**Progetto A.L.T.O. ASTICO: Anfibi, Laghetti e Terre
Ospitali per il miglioramento della connettività
ecologica nella valle dell'Astico Trasformazione di
superficie boscata a seguito di schianto da vento al
fine di ampliare un pascolo**

**Risposta alla richiesta di integrazioni
(prot. Provincia di Vicenza n. 7847 del
18/02/2026)**

Codice elaborato: LS_24_099_RI_00

FIGURA 1-3: LOCALIZZAZIONE DELL'AREA DI PROGETTO RISPETTO AI SITI DELLA RETE NATURA 2000 E AI PARCHI REGIONALI E NAZIONALI, NONCHÉ RISPETTO ALLE AREE DI VALENZA AMBIENTALE.

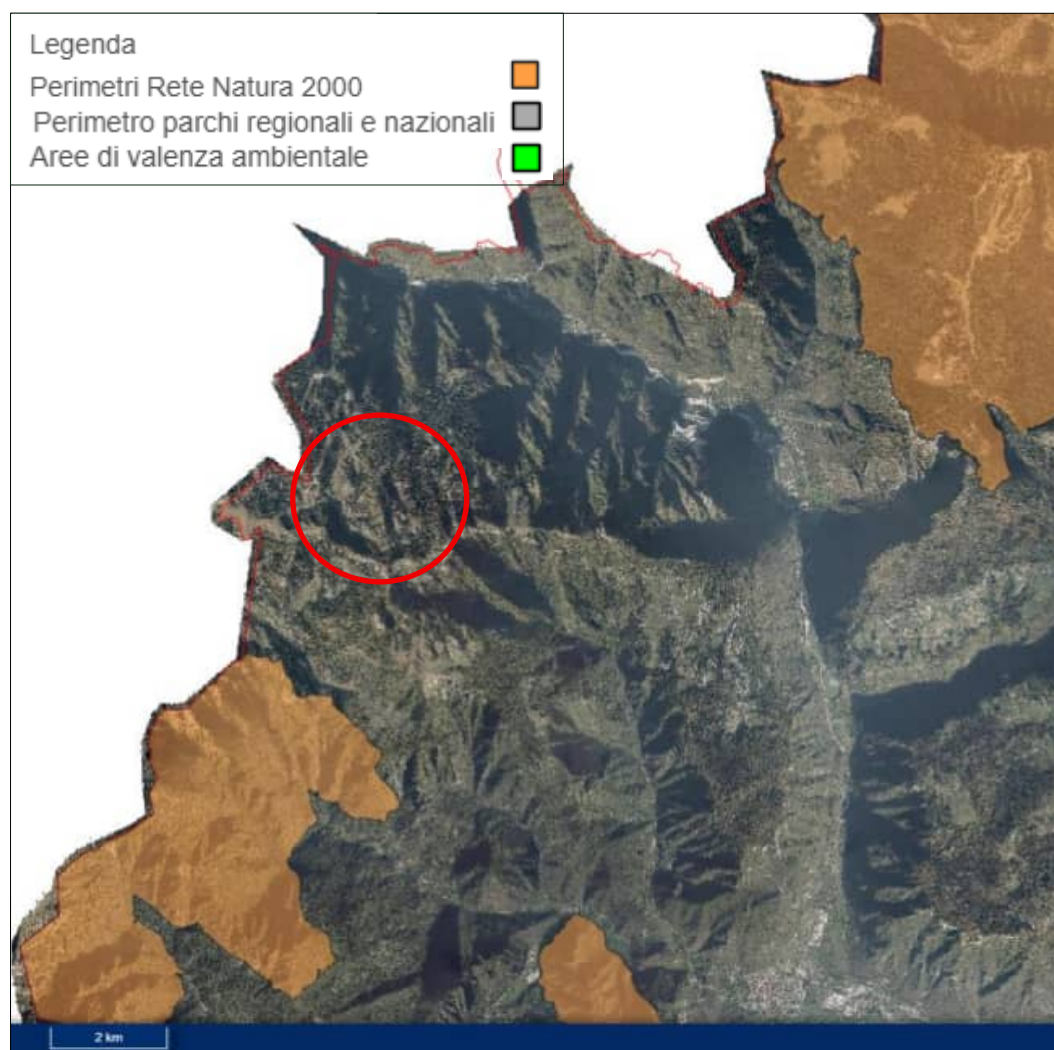
1. Si chiede di motivare l'assenza di valutazione di altri elementi di pianificazione, anche di tipo settoriale/specialistico, in relazione a possibili sensibilità ambientali e loro correlazione con eventuali proposte mitigative.

L'area di progetto è lontana da parchi regionali e nazionali e anche da aree di valenza ambientale, che non rientrano nell'estratto alla Figura 1-3. È localizzato invece una distanza di circa 3 km dai siti della rete Natura 2000 ZSC/ZPS IT3210040 Monti Lessini - Pasubio Piccole Dolomiti Vicentine e a circa 8 km dalla ZSC/ZPS IT3220036 Altopiano dei Sette Comuni. La valutazione delle incidenze su questi siti si rimanda all'allegato LS_24_099_Format_00.pdf.p7m.

FIGURA 1-8: ESTRATTO DELLA CARTA DEL RISCHIO INCENDI BOSCHIVI (REGIONE VENETO).

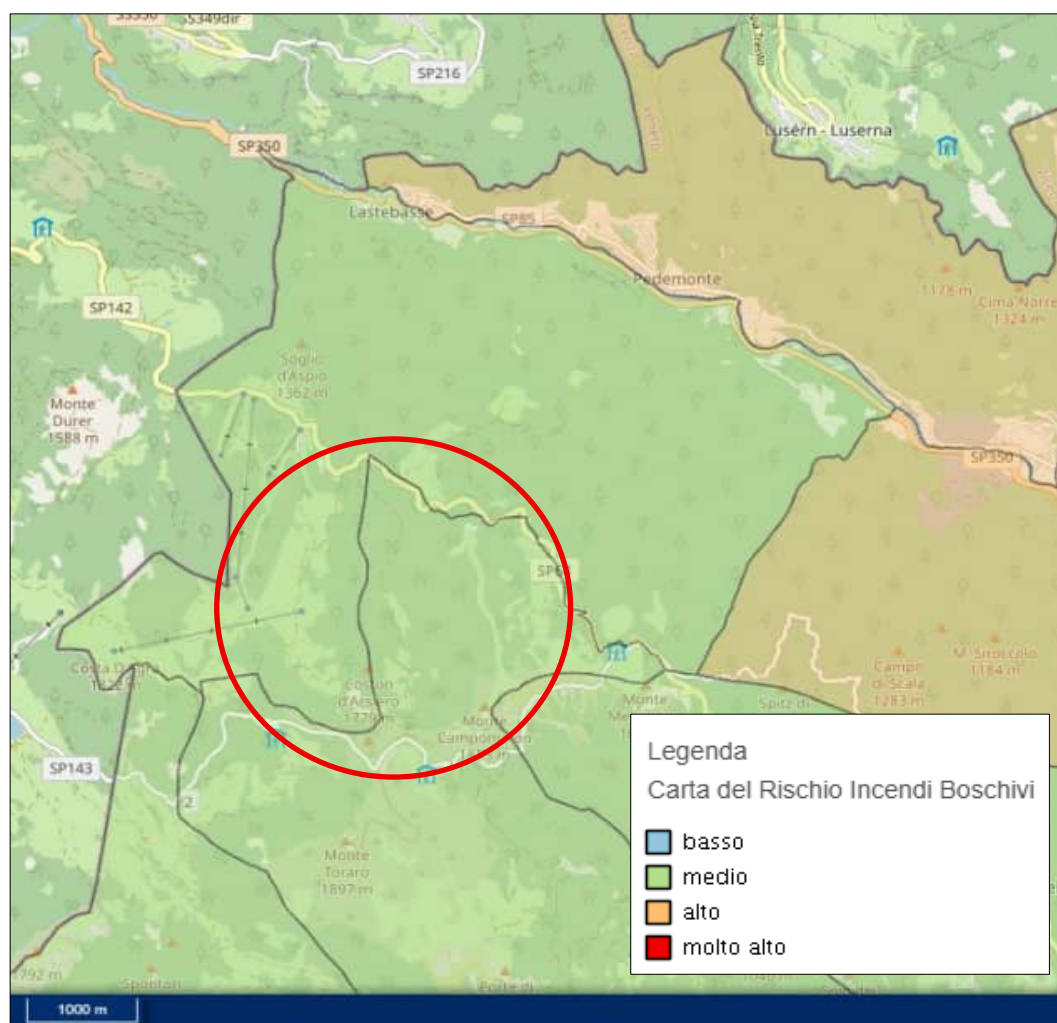
- **con riferimento al rischio d'incendio in area boschiva, sia in cantiere per l'utilizzo di mezzi d'opera, attrezzature di lavoro e oli/carburanti sia nelle condizioni delle aree post operam, si richiede, a titolo integrativo, una nota descrittiva contenente rispettivamente:**

Infine, in merito al rischio di incendio boschivo connesso alle attività di cantiere e alle condizioni delle aree nelle fasi post operam, si riporta che dalla carta del rischio di incendio boschivo della Regione Veneto, il rischio nell'area risulta ridotto come approfondito al sottoparagrafo 1.11 relativo al Piano Regionale AIB Figura 1-8. L'analisi è sviluppata in coerenza con il quadro normativo di riferimento: D.Lgs. 227/2001 (Orientamento e modernizzazione del settore forestale), L. 353/2000 (Legge quadro in materia di incendi boschivi) e ss.mm.ii., Piano Regionale Antincendi Boschivi (AIB) del Veneto, nonché le disposizioni attuative della L.R. Veneto n. 52/1978 e del Regolamento Forestale Regionale (PMPF 2020).

FIGURA 5-1: ESTRATTO DELLA TAVOLA DI PROGETTO RELATIVO ALLA PLANIMETRIA TIPO DELLA SEDE STRADALE NELLO STATO DI FATTO (SOPRA) E NELLO STATO DI PROGETTO (SOTTO).

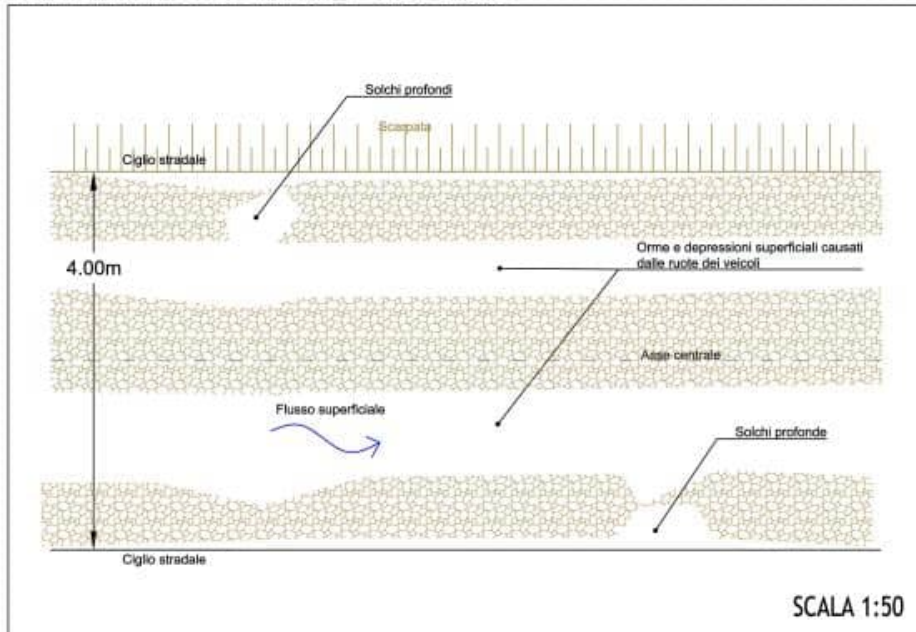
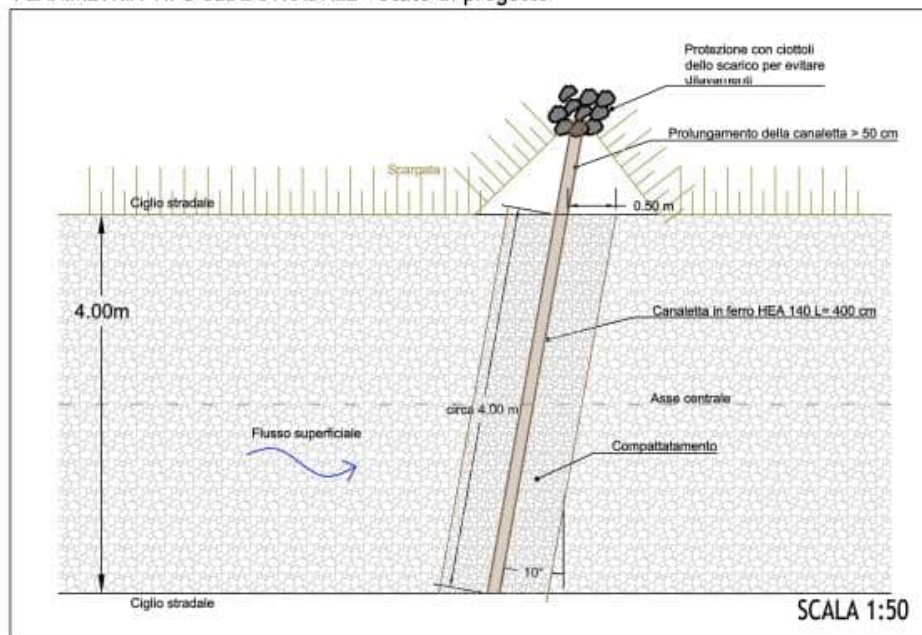
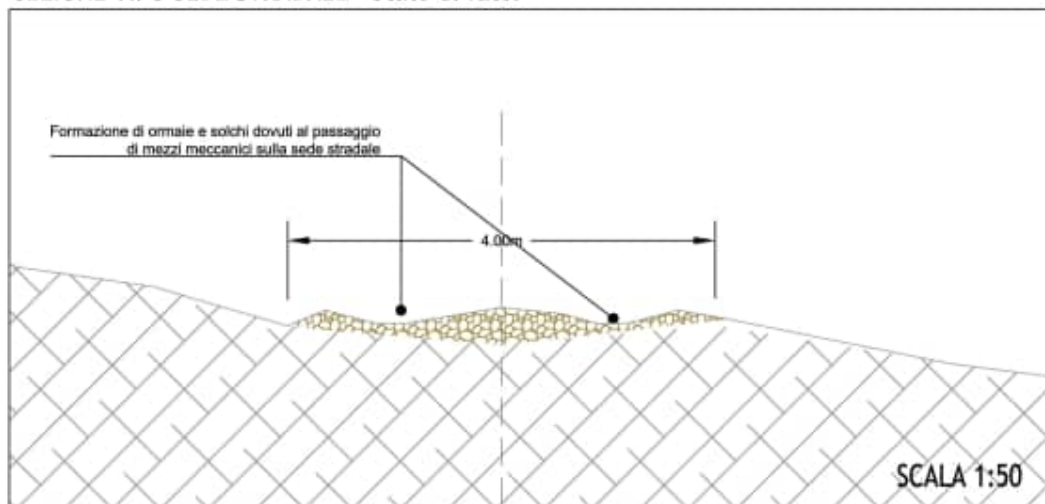
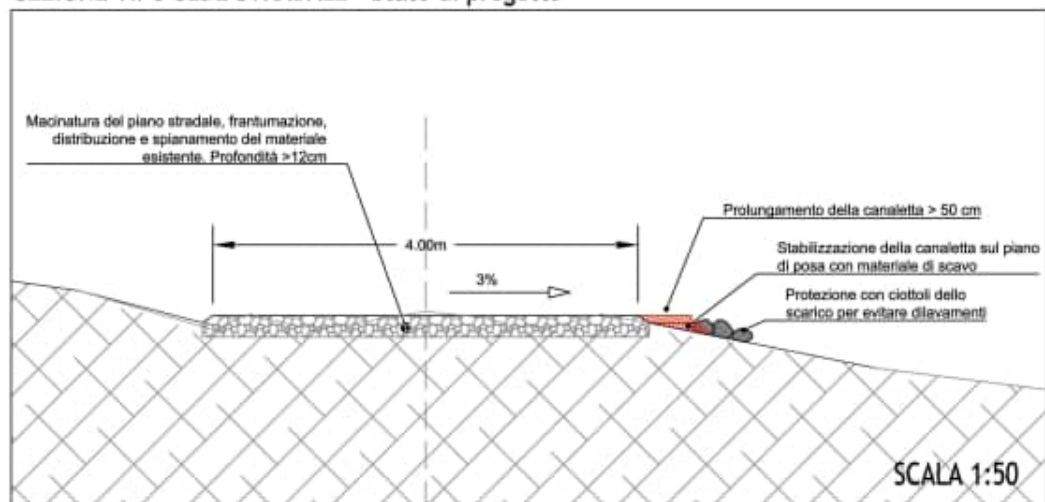
5. Per quanto riguarda la sistemazione della strada forestale, anche in relazione alla prevista fresatura dello strato superficiale e la posa di canalette trasversali in acciaio, si richiede una nota integrativa riportante lo schema/sezione tipo dell'intervento. Si precisa inoltre che la sistemazione dovrà garantire il "non peggioramento" delle condizioni di regimazione idraulica superficiale attuali evitando quindi la concentrazione ed il ruscellamento concentrato dei flussi verso valle al fine di impedire fenomeni di erosione del terreno, eventualmente attraverso piccole opere di ingegneria naturalistica.

La presente nota integrativa descrive lo schema tipo di intervento per la sistemazione della strada forestale che collega Malga Campomolon alla SP64, con riferimento all'elaborato grafico **LS_24_099_T02_00.pdf** (Planimetrie e sezione dello stato di fatto e di progetto, febbraio 2026, estratti alla Figura 5-1 e Figura 5-2), e fornisce la valutazione richiesta in ordine al non peggioramento delle condizioni di regimazione idraulica superficiale rispetto allo stato attuale.

Come evidenziato negli estratti delle planimetrie (Figura 5-1) e sezioni tipo (Figura 5-2) dello stato di fatto, attualmente la strada forestale presenta numerose criticità, che si riverberano sulla regimazione idraulica della stessa. La sezione tipo dello stato di fatto evidenzia una larghezza della sede stradale di circa 4,00 m, con piano viabile irregolare privo di pendenza trasversale regolare e scarpate prive di protezione al piede. Si individuano profonde orme e depressioni superficiali causate dalle ruote dei veicoli, che creano percorsi preferenziali per il ruscellamento, favorendo l'erosione progressiva del piano viabile. Inoltre, si nota l'insufficienza di opere di intercettazione trasversale del deflusso, con conseguente concentrazione del flusso superficiale nelle tratte in pendenza, con approfondimento delle ormaie e rischio di innesco di fenomeni erosivi sulla scarpata a valle.

La sistemazione della strada ha proprio lo scopo di gestire il deflusso superficiale, che attualmente causa ruscellamento e approfondimento delle ormaie. Sono previste le seguenti azioni: fresatura/frantumazione e riprofilatura del piano stradale e successiva posa di canalette trasversali in ferro.

Il piano viabile sarà trattato mediante fresatura/macinazione dello strato superficiale degradato fino a una profondità di circa 12 cm, con frantumazione e distribuzione uniforme del materiale fresato sull'intera larghezza della carreggiata. Il materiale così ottenuto sarà riprofilato con pendenza trasversale del 3% verso il ciglio esterno della strada. Il piano riprofilato sarà quindi compattato meccanicamente per garantire la stabilità strutturale e ridurre la permeabilità superficiale della sede stradale.

Le canalette trasversali sono realizzate in profilato metallico HEA 140, posate obliquamente rispetto all'asse stradale con inclinazione di circa 10° rispetto alla

perpendicolare, per favorire la deviazione del flusso verso la scarpata esterna evitando il ristagno.

La lunghezza del profilato è di circa $L = 450$ cm, con prolungamento oltre il ciglio stradale di almeno 50 cm per garantire lo scarico del flusso al di fuori della carreggiata. La stabilizzazione della canaletta sul piano di posa avviene mediante saldatura di striscia di rete elettrosaldata, annegata nel piano compattato. Il piede della canaletta sul lato dello scarico è protetto con ciottoli disposti a difesa della scarpata per evitare l'erosione localizzata dovuta allo scarico concentrato. La profondità di infissione della canaletta nel piano stradale è di circa 6 cm, con la parte emergente che intercetta il deflusso superficiale e lo devia trasversalmente prima che possa concentrarsi longitudinalmente lungo la carreggiata. Il passo di installazione delle canalette sarà definito in sede esecutiva sulla base della pendenza longitudinale della strada nei diversi tratti, secondo il criterio generale per cui la distanza tra canalette successive diminuisce all'aumentare della pendenza.

La sistemazione prevede dunque l'eliminazione dei percorsi preferenziali di concentrazione longitudinale del deflusso, l'intercettazione trasversale sistematica del flusso superficiale tramite le canalette e la protezione dei punti di scarico sulla scarpata per evitare l'erosione localizzata. La ridotta pendenza sia della strada che della scarpata non determina un'eccessiva forza erosiva delle acque di deflusso, per cui si ritiene che la protezione con ciottoli al piede della canaletta sia idonea e sufficiente contenere l'erosione localizzata. Il posizionamento di questo pietrame, per quanto semplice, costituisce già un'opera di ingegneria naturalistica ed è il più efficiente nel dissipare l'energia cinetica dell'acqua di deflusso.
